Mission régionale d'autorité environnementale  
**OCCITANIE**

## **Avis sur une centrale photovoltaïque au sol à IBOS (65)**

N°Saisine : 2025-015220

Avis émis le 15/10/25

Figure 2 : plan de masse du projet (source : dossier de demande de permis de construire)

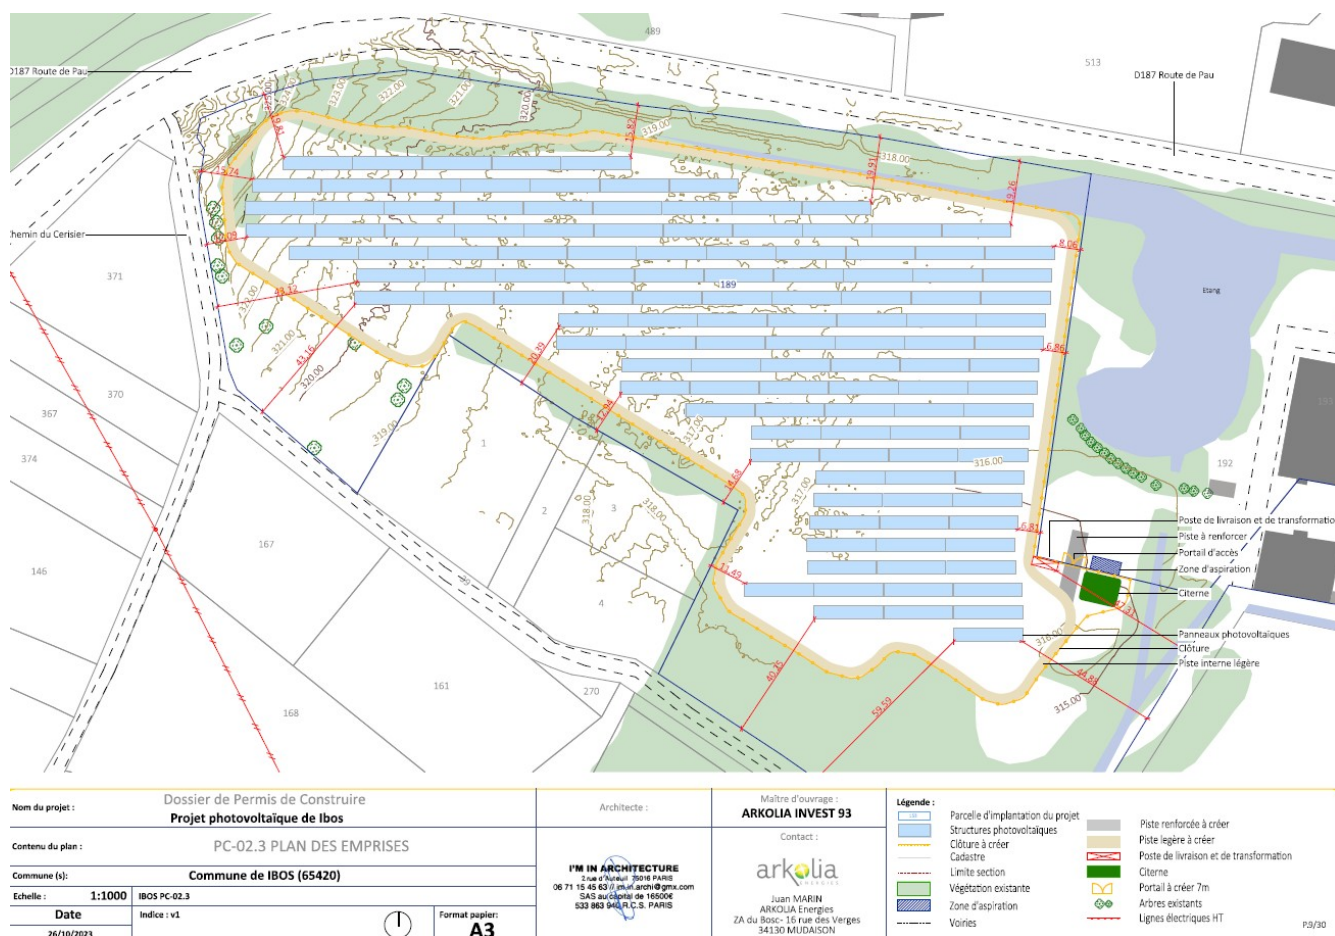
De plus, la MRAe rappelle que les panneaux sont situés à 1 mètre au point le plus bas, ce qui est de nature à affecter la biodiversité dans l'ombrage. Au regard des caractéristiques actuelles, une perte nette de végétation sous les panneaux semble inévitable.

**La MRAe recommande de rehausser la qualification des incidences du parc photovoltaïque notamment sur les prairies et d'apporter des mesures environnementales ou des modifications des caractéristiques du parc (hauteur des panneaux, inter-rangées, etc.) pour en limiter les impacts.**

Figure 3 : localisation des zones humides par rapport à l'implantation des panneaux

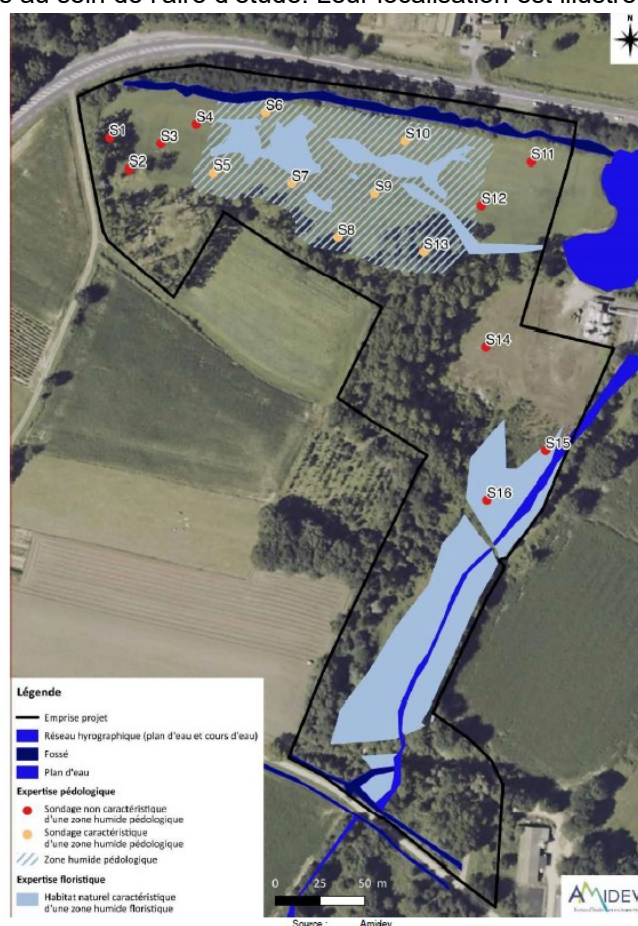
La zone humide correspondant à l'habitat communautaire « *Aulnaies-Frenaies des rivières à débit lent* » est évitée par le projet (0,7 ha environ). L'évaluation des incidences sur les zones humides, définies par le critère « *habitat* » prend en compte uniquement l'emprise des locaux techniques, les voiries lourdes et les pieux des panneaux. Les impacts au niveau des zones humides définies par le critère pédologique ne sont pas évalués. Par ailleurs, la MRAe considère que l'absence d'impact au niveau des espaces inter-rangées et sous les panneaux n'est pas suffisamment démontré. En effet, l'effet d'ombrage, la réduction de l'exposition aux précipitations et la modification des conditions thermiques modifient le faciès de la végétation et vont avoir des impacts perma-

nents, notamment pour ce projet où les panneaux se situent à 1 m au-dessus du sol ce qui conduit à une artificialisation des sols selon la loi Climat et Résilience. La MRAe note également que les fonctionnalités et les modes d'alimentation des zones humides n'ont pas été étudiés. Une partie des travaux conduit à creuser des tranchées pour installer les câblages des réseaux électriques. La nature de ces travaux peut conduire à une détérioration des zones humides voire un drainage si les câblages sont implantés dans les zones contributrices à leur alimentation. Ainsi, la MRAe considère que les incidences sur les zones humides sont sous-évaluées et qu'un travail d'analyse complémentaire doit être réalisé.

**La MRAe recommande d'adapter la méthodologie d'évaluation des incidences sur les zones humides :**

- **en prenant en compte l'ensemble des surfaces humides recensées et cartographiées (cf figure 3) ;**
- **en évaluant les incidences induites par l'ombrage des panneaux ;**
- **en intégrant une description des fonctionnalités et des modes d'alimentation permettant de démontrer que leurs fonctionnements ne sont pas affectés par le projet (absence notamment de risque de drainage) ;**
- **si nécessaire, en proposant des mesures d'évitement, de réduction voire de compensation complémentaires.**
